Referencia: ESTUDIO, DISEÑO, CONSTRUCCIÓN Y FINANCIAMIENTO DEL CAMINO SAN JOSÉ - CALIDONIA - PLATANARES - PIXVAE

Asunto: Entrega de Primera Solicitud Aclaratoria del EsIA, Categoría II, para la Extracción de Grava del Río Tribique.

**RESPUESTA A PRIMERA
SOLICITUD DE INFORMACIÓN
ACLARATORIA
Estudio de Impacto
Ambiental Categoría II**

**Extracción de Material
(Grava) del Río Tribiqué
para la Construcción del
Camino San José –
Calidonia – Platanares –
Pixvae**

ESCALA :
 FECHA : 2021
 HOJA :

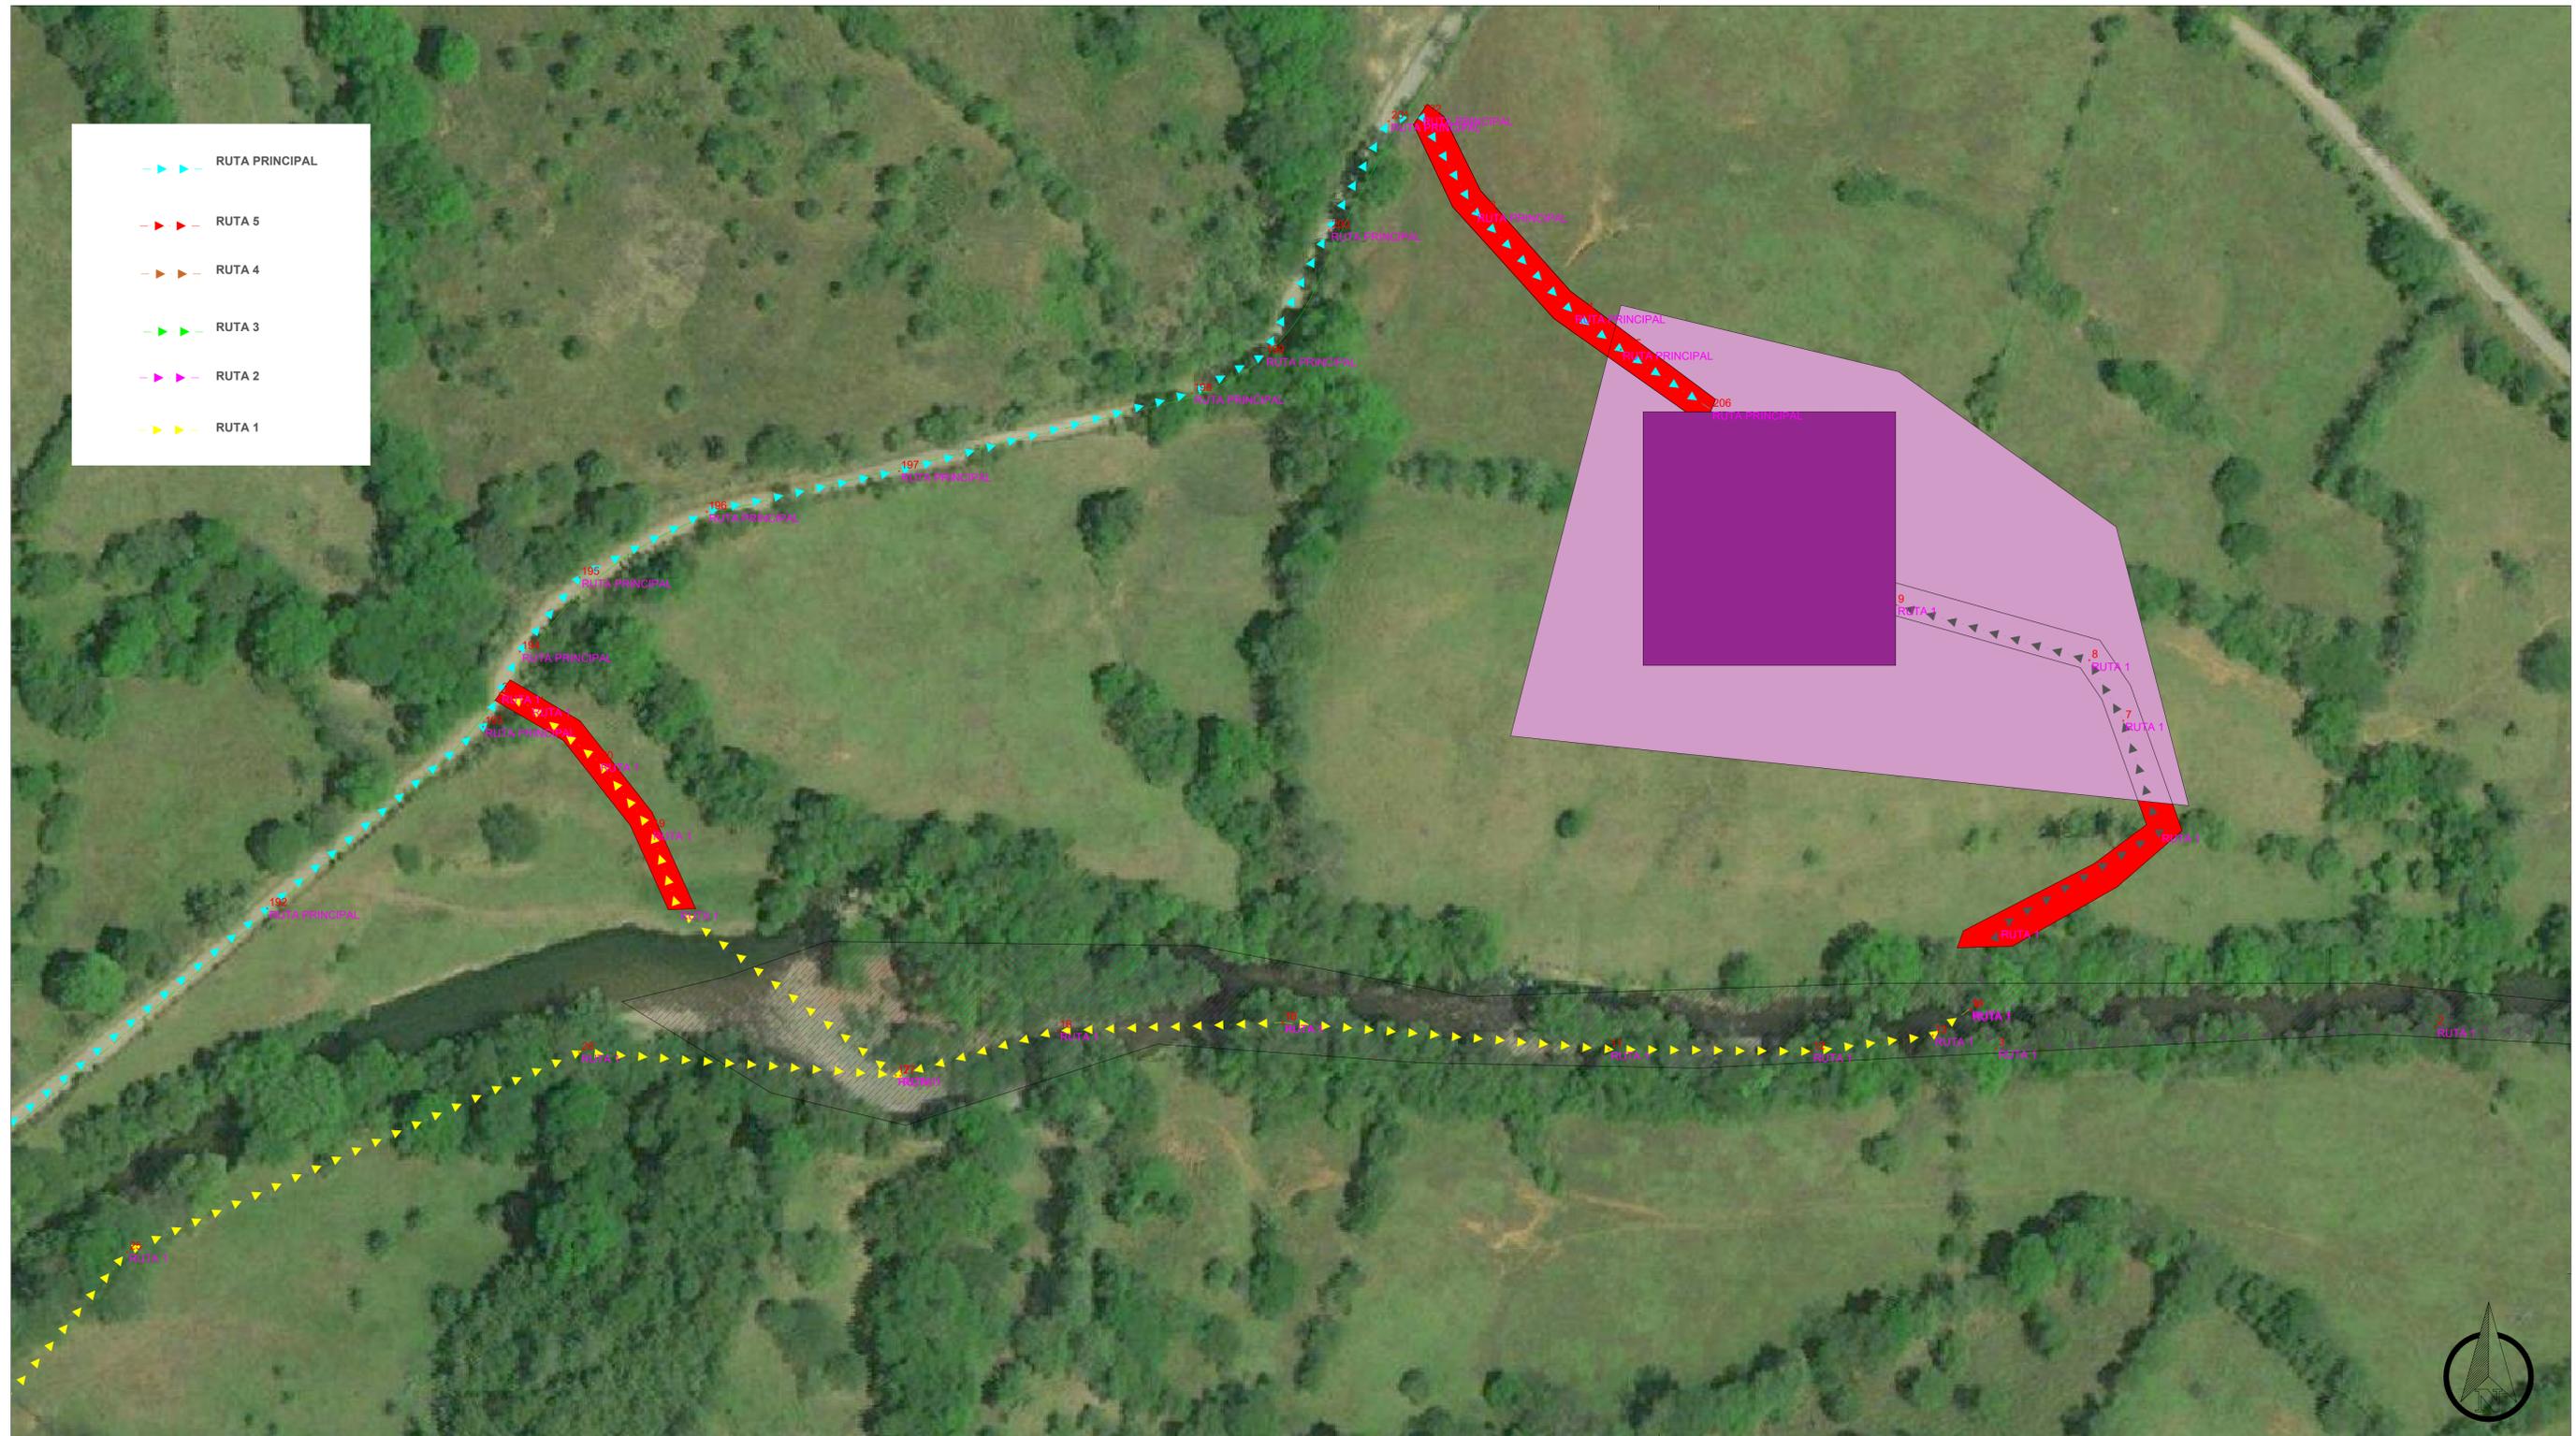
- d. Se adjunta plano de coordenadas y alineamiento a utilizar en la logística del transporte del material.
- e. No se generará material de descarte debido a que la mayoría de los playones o zonas de extracción se encuentran descapotadas.
